第四章 開發行為或環境保護對策變更之理由及內容

4.4 開發行為變更之內容

4.4.2 污水下水道系統變更

圖4.4-4 重劃區外接入既有污水下水道系統管線圖

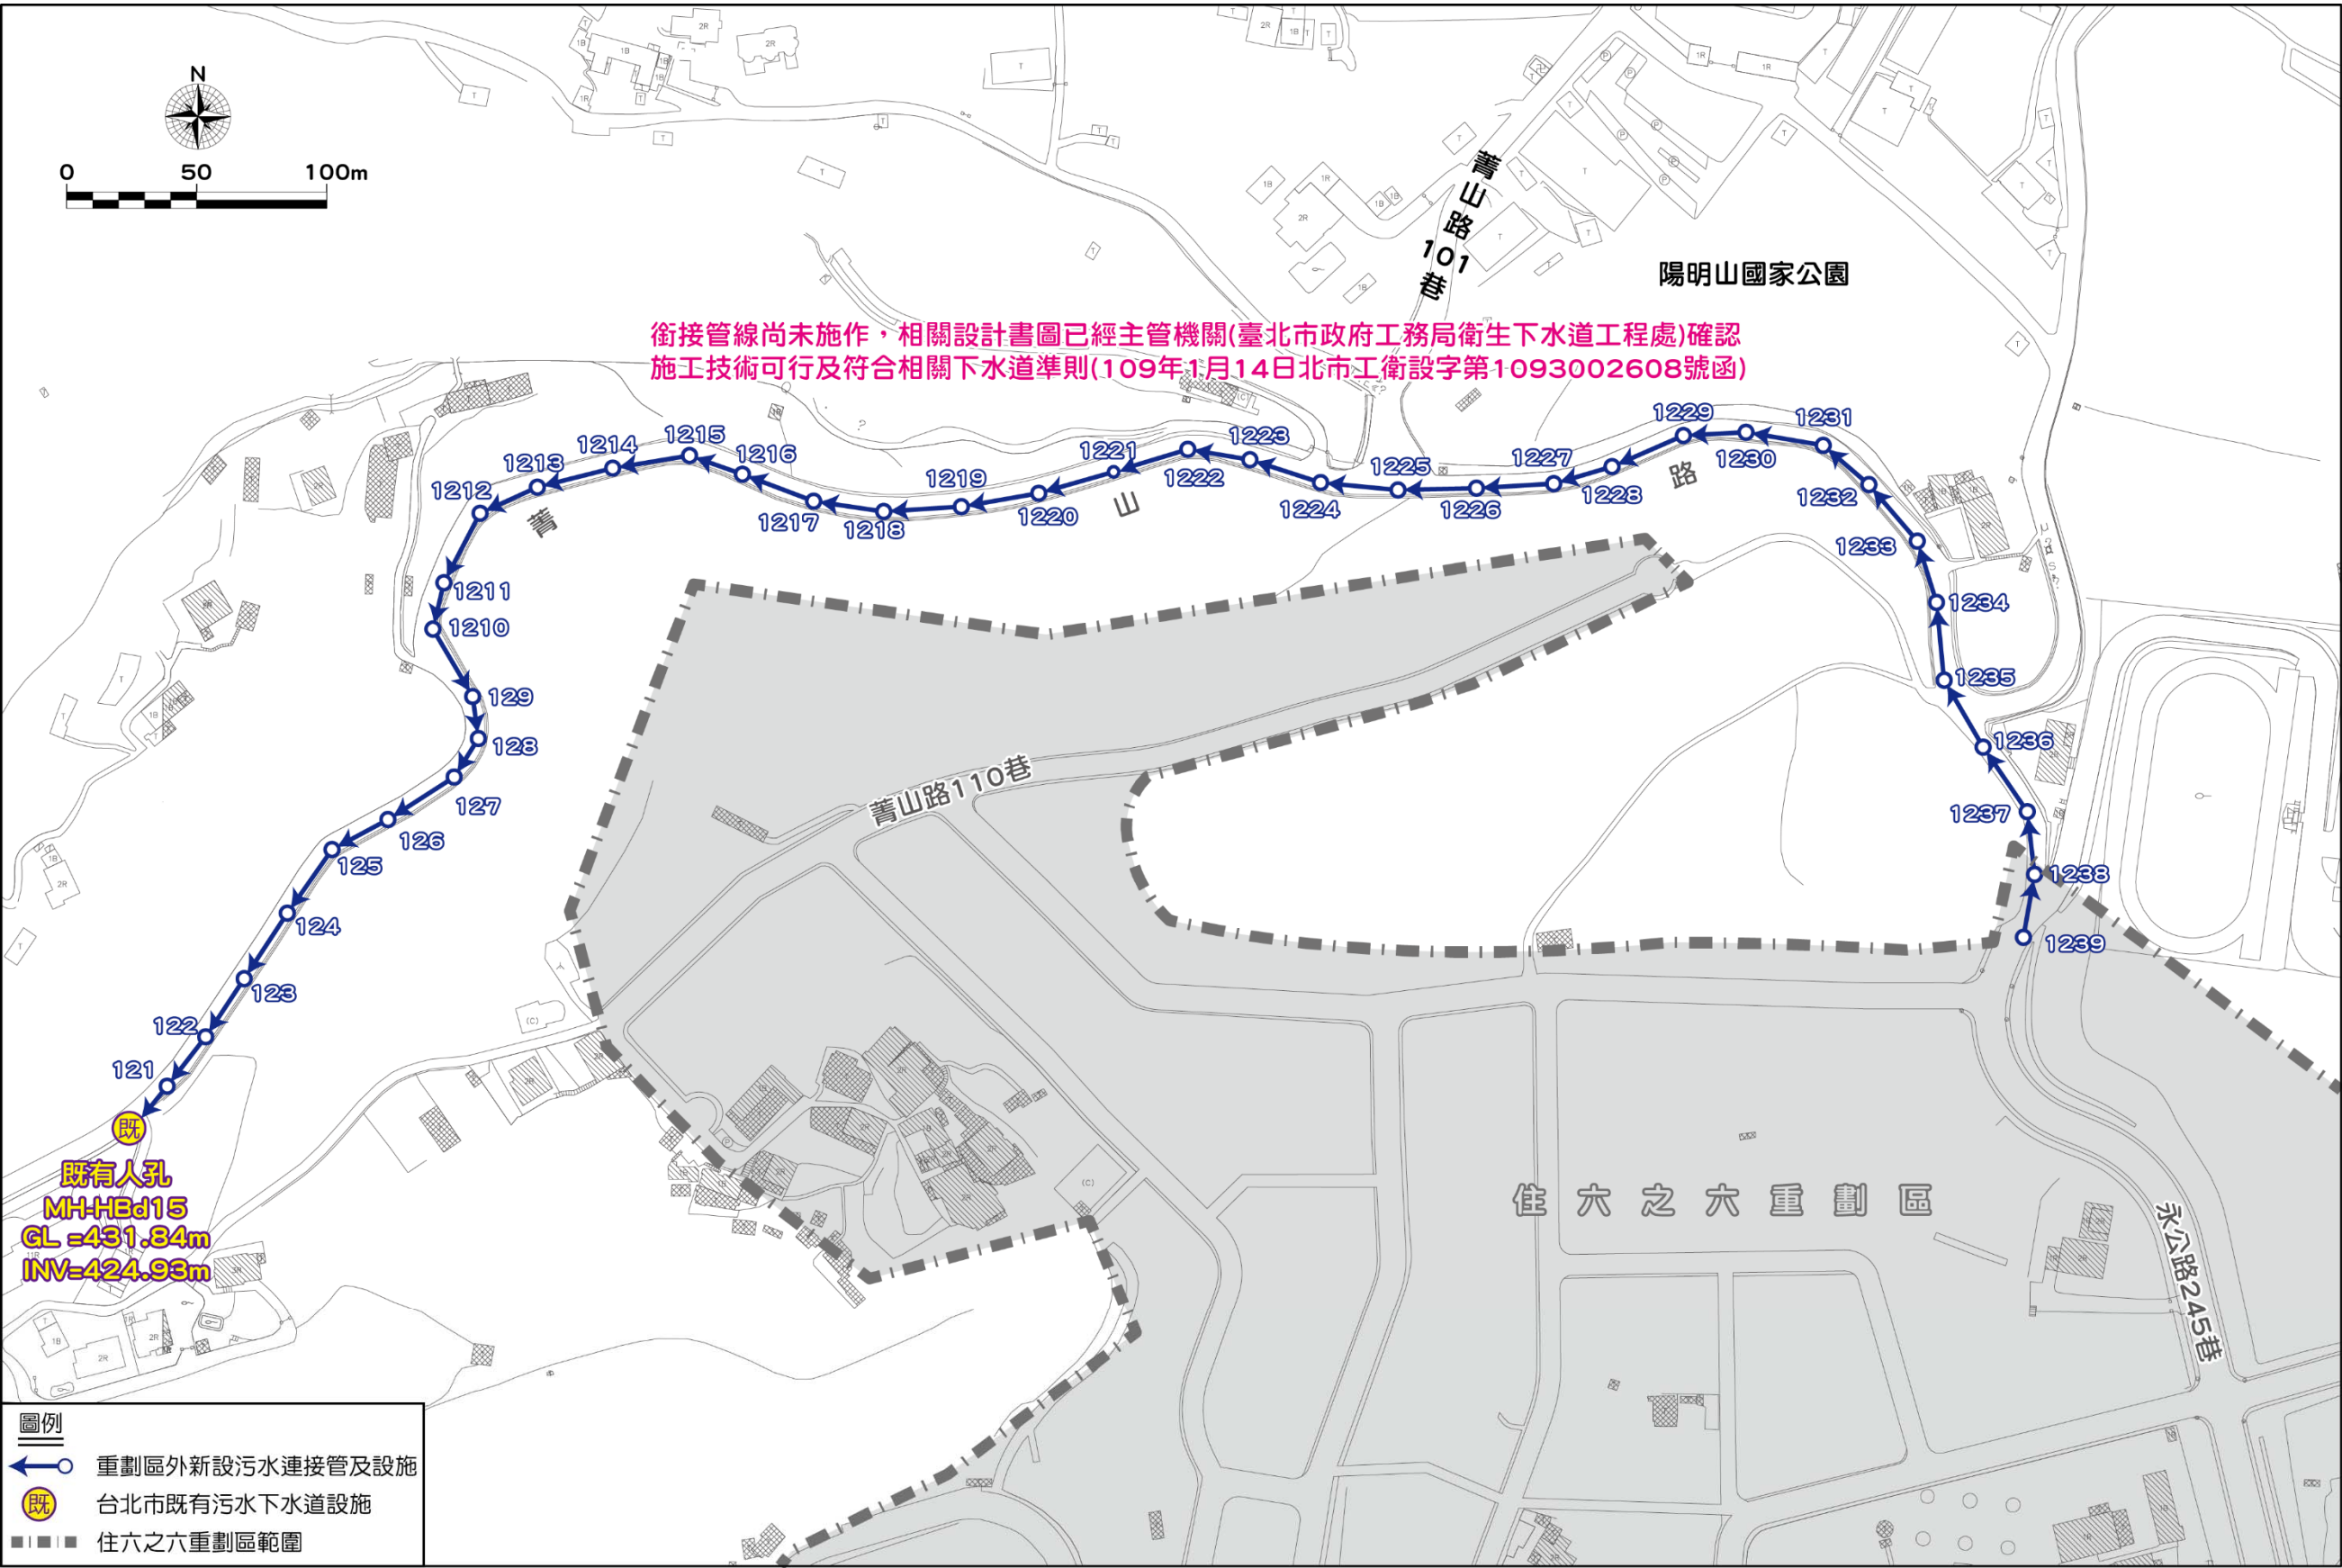
- (a) 考量原規劃污水處理廠用地有關坡度、土石方量及工程施作上對環境影響等相關議題多難以形成共識，連帶影響污水管線工程均延宕至今而無法施工，而鄰近重劃區外菁山路公共污水管線則已於107年9月完工，故本開發單位於107年11月提出調整原重劃區內自設污水處理廠之規劃方案，建議將重劃區內污水管線收集之污水，改成直接納入銜接至區外臺北市既有公共污水管線系統，再以重力管線輸送至迪化污水處理廠進行處理，至於原重劃區內之污水處理廠則取消施作，區內污水管網則配合局部修訂與規劃。相關配置詳圖4.4-3及圖4.4-4所示。
- (b) 變更後重劃區內收集之污水將納入台北市公共污水管線系統，並送至迪化污水處理廠進行處理。經洽詢主管機關(臺北市政府工務局衛生下水道工程處)，規劃銜接之管線系統及迪化污水處理廠均尚有餘裕容量可接納。另由重劃區至既有公共污水管線銜接點則僅有大約1,800公尺之距離。基本上污水下水道系統之變更，不論技術、工程、經費，甚至既有污水系統之相容性等皆應屬可行。
- (c) 變更污水下水道系統後，原規劃污水處理廠可免於施作，除可消弭相關團體之疑慮或爭議外，工程期間對於鄰近環境之負面影響可全部避免。區內管網工程已施作之部分均可適用(無須重新埋設)，未施作之部分則局部配合調整與規劃，其量體或數量並沒有明顯變化(詳表4.4-4)，預期應不致於有明顯差異。
- (d) 重劃區內原規劃自設污水處理廠之處理方式係採前處理、初沉、生物處理(接觸曝氣)、終沉、過濾及消毒後，再排放至重劃區西側之野溪，最終流入磺溪。變更後區內污水則由迪化污水處理廠一併處理，該廠為目前國內規模最大之二級污水處理廠，其處理方式採前處理、初沉、生物處理(深槽階段曝氣)及消毒後，再排放至淡水河，另設有三級處理(過濾)回收水再利用設備，可提供廠區沖洗、植栽用水及街道沖洗用水等。變更前、後污水處理等級並無明顯差異，且未來放流水不會排放至重劃區鄰近
